La presente relazione si riferisce alla **variante in corso d'opera** al progetto di "REALIZZAZIONE NUOVO ECOCENTRO COMUNALE IN VIA BARDOLINE nel Comune di Pescantina".

2 INTERVENTI IN VARIANTE

Figura 1: sezione tipologica del muro di recinzione

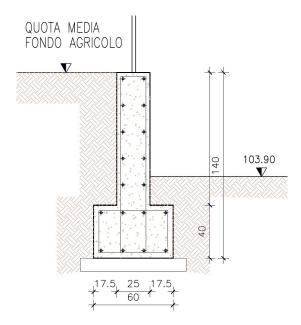
In fase di realizzazione del cancello di ingresso all'Ecocentro e della recinzione perimetrale si è rilevata l'opportunità di realizzare un muretto di recinzione rialzato lungo il lato ovest del perimetro dell'Ecocentro, di modo da meglio compensare le differenze di quote del terreno agricolo confinante dalla pavimentazione interna dell'Ecocentro. Il muretto di recinzione sul lato ovest ha una lunghezza complessiva di 33,15m. la fondazione misura 60x40cm e l'elevazione 25x100cm.

Figura 2: sezione tipologica del pozzo perdente

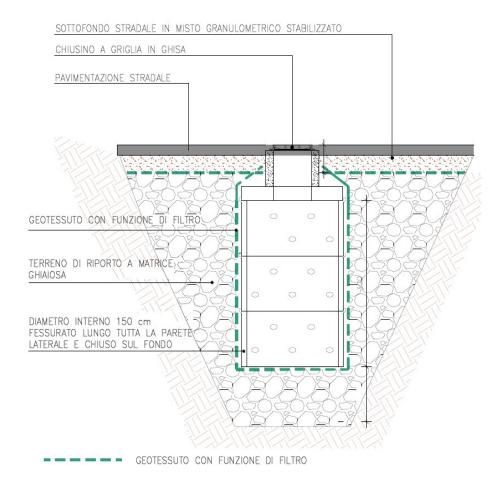
Il sistema di raccolta e smaltimento delle acque meteoriche per la strada di ingresso all'esterno dell'Ecocentro prevedeva due tratti di canalizzazione disperdente con caditoie di raccolta. In sede di Variante si prevede di realizzare oltre alle tubazioni disperdenti anche un pozzo perdente di diametro 150cm e altezza 3m, di modo da avere una maggior capacità di infiltrazione in caso di eventi pluviometrici estremi, e diminuire in tal modo la possibilità di deflussi meteroici dalla strada verso l'interno dell'Ecocentro.

Figura 3: prospetto nicchia portacontatori Enel

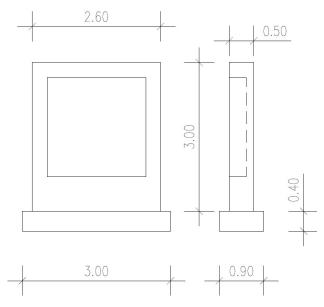
Si prevede la realizzazione di una nicchia portacontatori Enel in cls armato, posizionata lungo il perimetro nord dell'Ecocentro, in continuità con la recinzione perimetrale e accessibile dall'esterno. La nicchia sarà chiusa con portelloni in acciaio zincato.

Il manufatto ha dimensioni di fondazione 300x90x40cm ed esterne 260x50x300cm. La nicchia ha una profondità di 35cm e dimensioni 200x200cm.

Figura 5: schema impianto semaforico su Via Bardoline

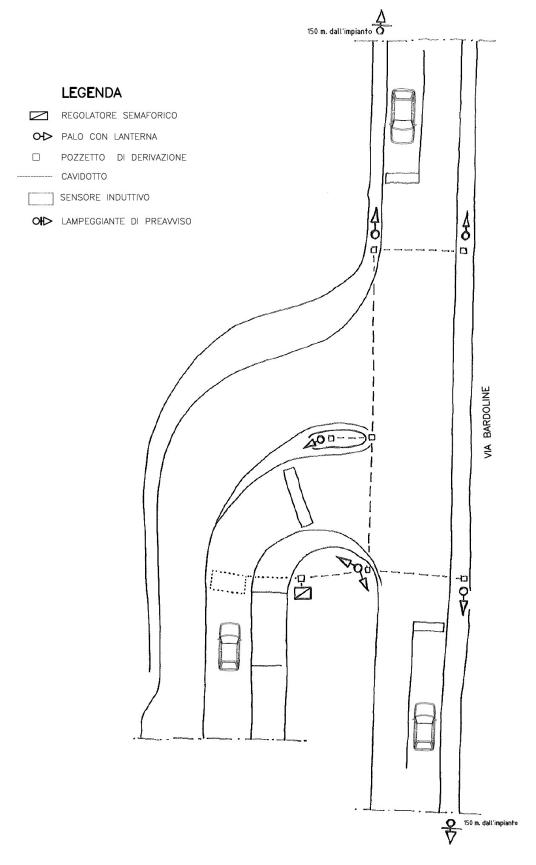
È stata inoltre modificata la disposizione <u>dell'impianto semaforico</u> all'ingresso Uscita dall'Ecocentro. La nuova configurazione dell'incrocio prevede due coppie di pali con lanterna (a destra e sinistra) su Via Bardoline prima e dopo l'accesso all'Ecocentro, e due pali con lanterna sulla corsia di uscita dall'ecocentro. L'impianto sarà automatizzato tramite sensore induttivo di modo da far scattare il rosso lungo Via Bardoline solo nel momento di uscita di automezzi dall'ecocentro.
